# 改善箇所説明図

**基準不適合発生箇所**

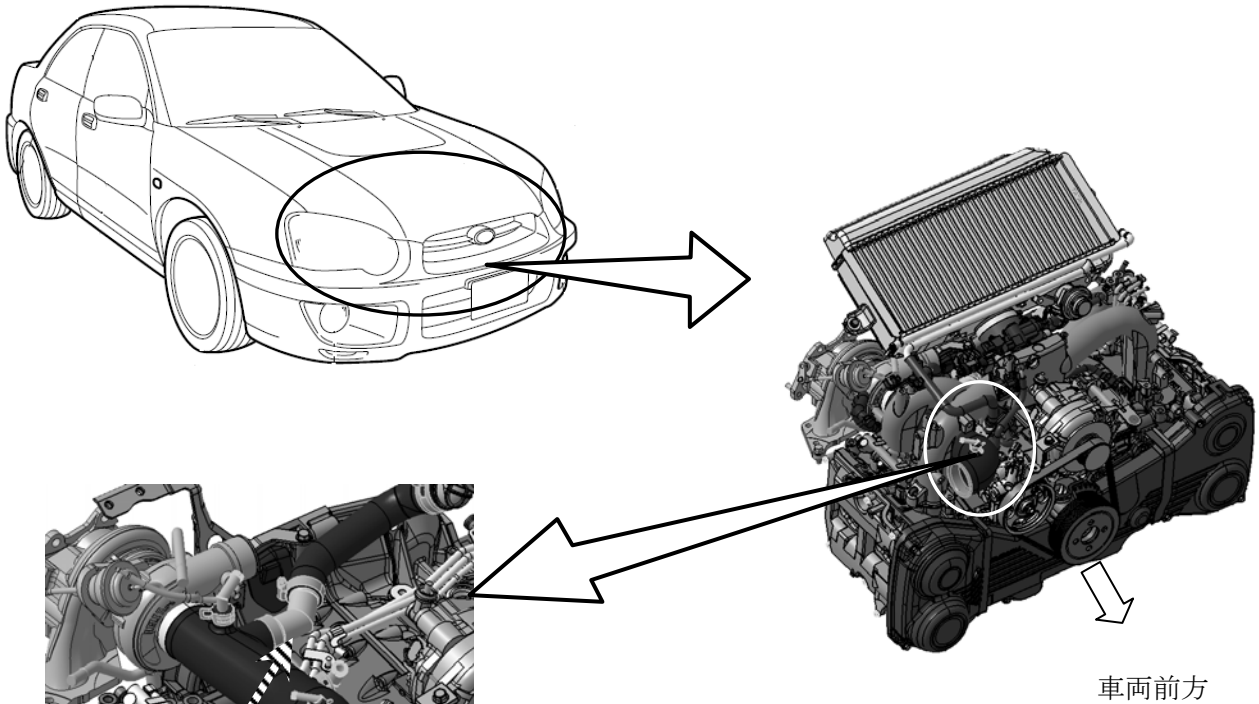
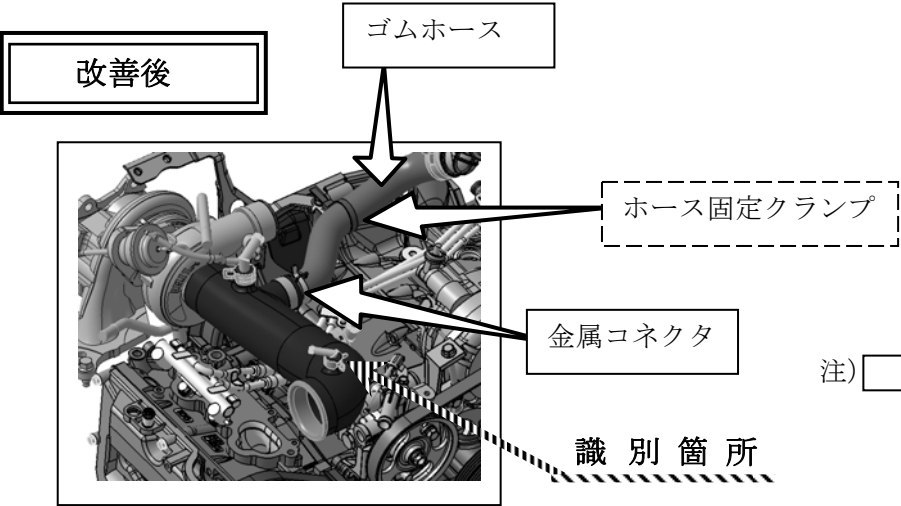
後付け用品として販売したエアインテークダクトの構造が不適切なため、当該ダクトの金属コネクタ部と燃料パイプが接触することがある。そのため、燃料パイプが磨耗し、最悪の場合、当該パイプに穴が開き、燃料が漏れることで火災に至るおそれがある。

**改善内容**  
 当該用品装着車両において、エアインテークダクトの金属コネクタ及びゴムホースを対策品に交換するとともに、ホース固定クランプを追加する。また、当該作業時に燃料パイプを点検し、接触した痕跡が認められた場合は当該パイプを新品に交換する。

**識別**  
 エアインテークダクトのニップル頭部に白ペイントで識別する。
